SOPRINTENDENZA SPECIALE PER IL PIANO NAZIONALE
DI RIPRESA E RESILIENZA

Oggetto: [ID_VIP 7328] Procedimento di Valutazione di Impatto Ambientale, ai sensi del l'art. 23 del D.
Lgs. 152/2006, relativa al progetto per la costruzione e l'esercizio di un impianto per la
produzione da fonte eolica e relative opere di connesse e infrastrutture indispensabili della
potenza installata pari a 74,4 Mw denominato "Parco Eolico Monte Marano" integrato con un
sistema di accumulo da 20Mw. Comune di Gravina di Puglia
Proponente: Fri-el spa
Parere tecnico-istruttorio MiC

Fig.1 Mappatura degli impianti ricadenti nell'area contermini in corso di valutazione.

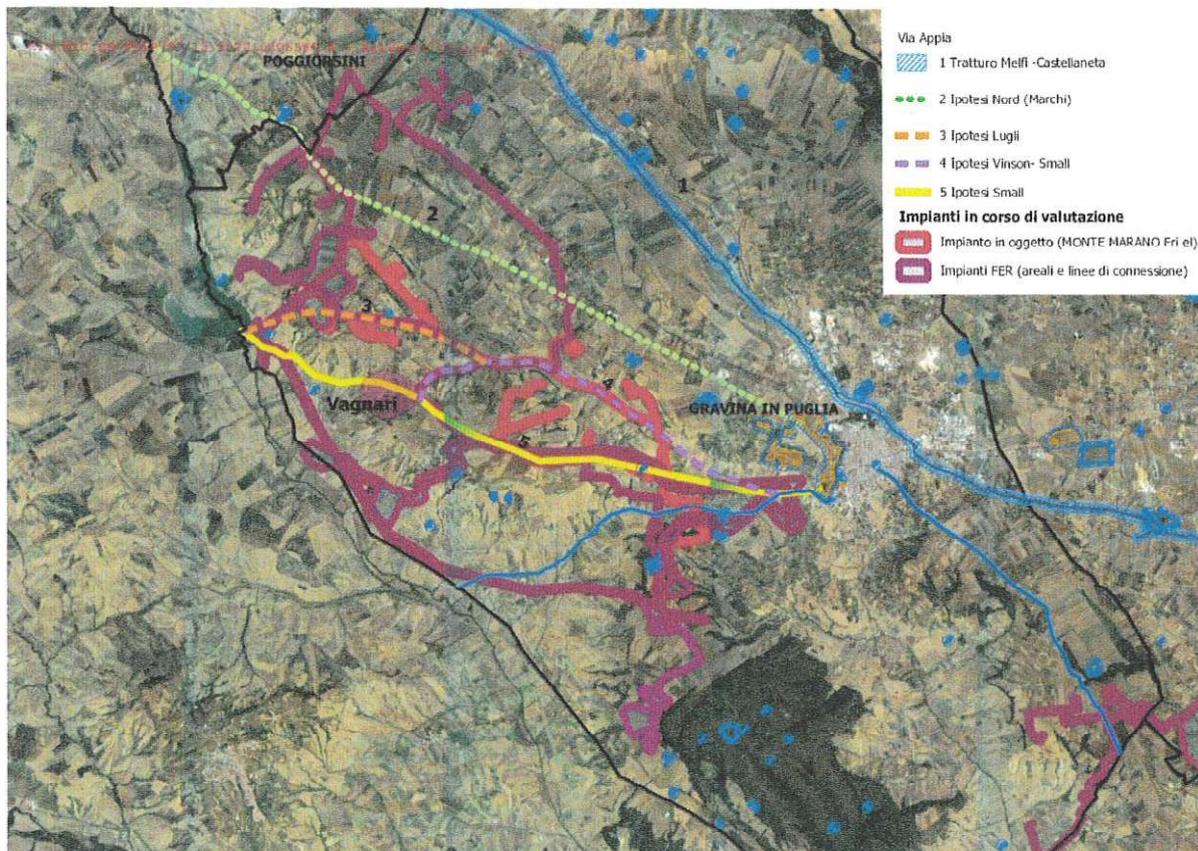
CONSIDERATO che nello studio degli effetti cumulativi non sono stati presi in esame gli effetti, soprattutto rispetto alle strade presenti nell'area, e in particolar modo dal Regio Tratturo Melfi-Castellaneta, della presenza di impianti da fonti rinnovabili di origine diversa, ma esclusivamente quelli da fonte eolica. (Si rimanda alla fig.1 per la mappatura degli impianti ricadenti nell'area contermini in corso di valutazione);

Elaborato di progetto F0433CT06B, punto di ripresa Q, Castello di Monteserico, distante 8300m dall'aerogeneratore GIP1

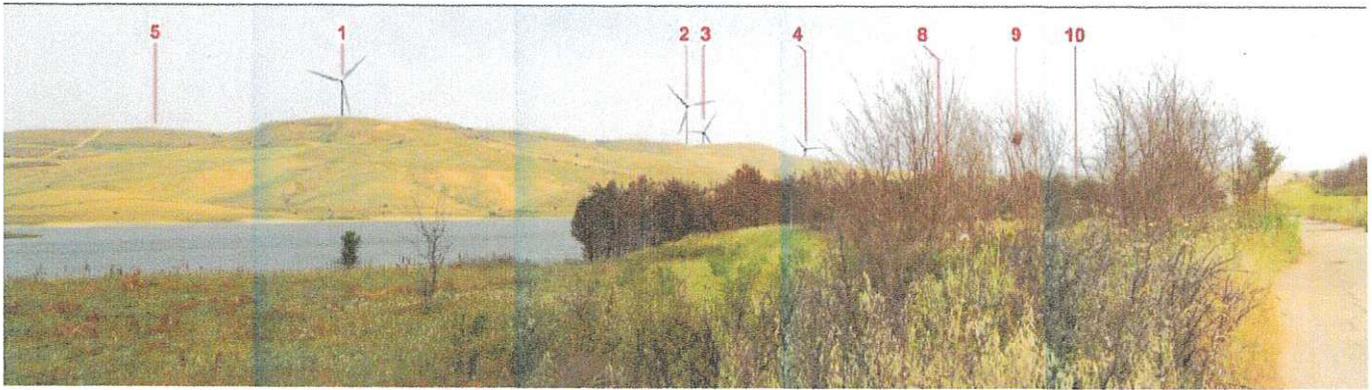
CONSIDERATO che, come si evince dalla carta della intervisibilità, elaborato progettuale F0433CT01A, e dai fotoinserimenti rappresentati nell'elaborato integrativo progettuale F0433CT06B, risulta evidente la non sostenibilità delle trasformazioni introdotte dal progetto a carico del patrimonio culturale e identitario, come si evince, tra gli altri, dai fotoinserimenti realizzati su vedute riprese dal Castello di Monteserico (PZ) – punto di ripresa Q, dal Lago Serra del Corvo – punto di ripresa PP, dal centro storico di Irsina (MT) – punto di ripresa E, dal Parco Archeologico Botromagno – punto di ripresa R, dalle aree prossime al sito archeologico di Pietramagna – punto di ripresa S, dalla Masseria Pantano e Jazzo Pantano, uno dei numerosi scorci che si aprono sull'area dell'impianto percorrendo le strade a valenza paesaggistica dell'alta Murgia.

Elaborato di progetto F0433CT06B, punto di ripresa PP, Lago Serra del Corvo, distante 1100 metri dall'aerogeneratore più vicino, GIP1

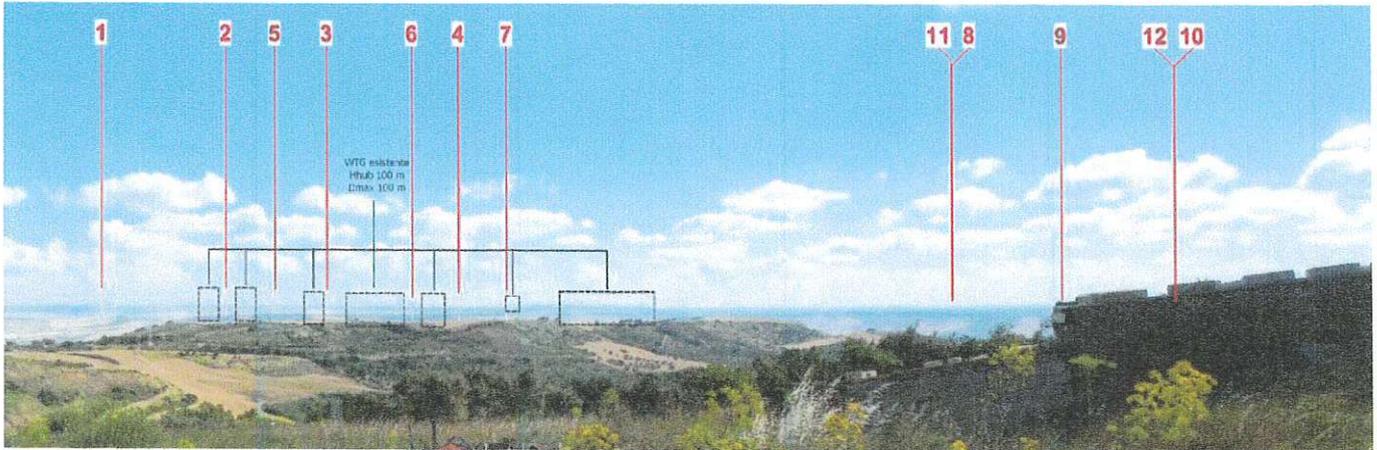
CONSIDERATO che tutti gli aerogeneratori sarebbero visibili anche dal punto panoramico coincidente con i resti del palazzo baronale di Poggiorsini, di cui sono in corso le procedure di dichiarazione dell'interesse culturale e che l'impianto sarebbe per la maggior parte visibile anche dal lago Serra di Corvo;

Elaborato di progetto F0433CT06B, punto di ripresa E, Irsina, dal cui centro storico di eccezionale valenza paesaggistica sono visibili tutti gli aerogeneratori, distante in particolare poco più di 11 km dagli aerogeneratori GIP2, GIP3, GIP4, GIP8, GIP9 e GIP10.

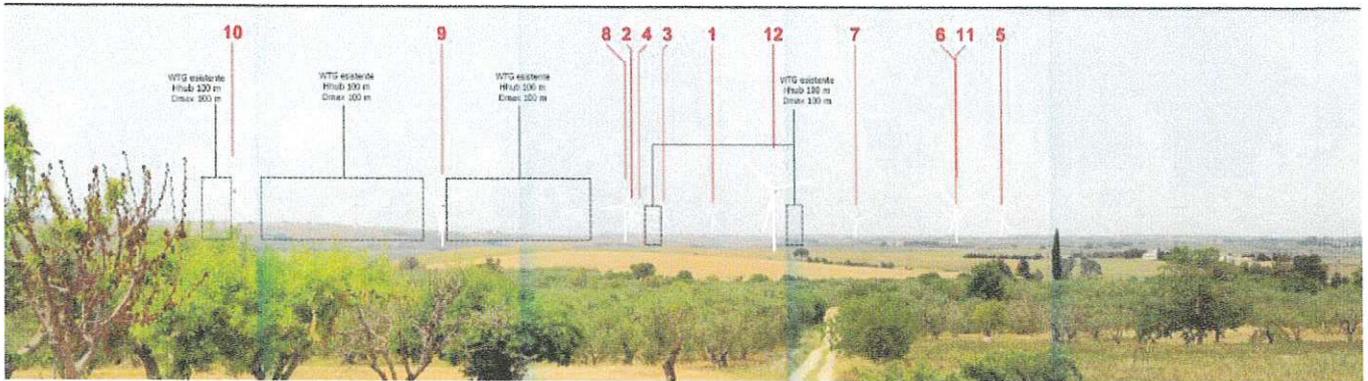
CONSIDERATO che l'effetto selva è rilevabile non solo rispetto ai beni e i punti panoramici pugliesi, ma anche da quelli presenti nel territorio lucano, da dove l'effetto selva risulta anche più marcato per la mancanza di vegetazione arborea schermante o di opere antropiche, all'interno di aree che rappresentano in pieno le caratteristiche descritte per l'ambito dell'Alta Murgia del PPTR, come dimostrano il punto di vista A e il punto di vista E in corrispondenza del centro abitato di Irsina, solo per citarne alcuni;
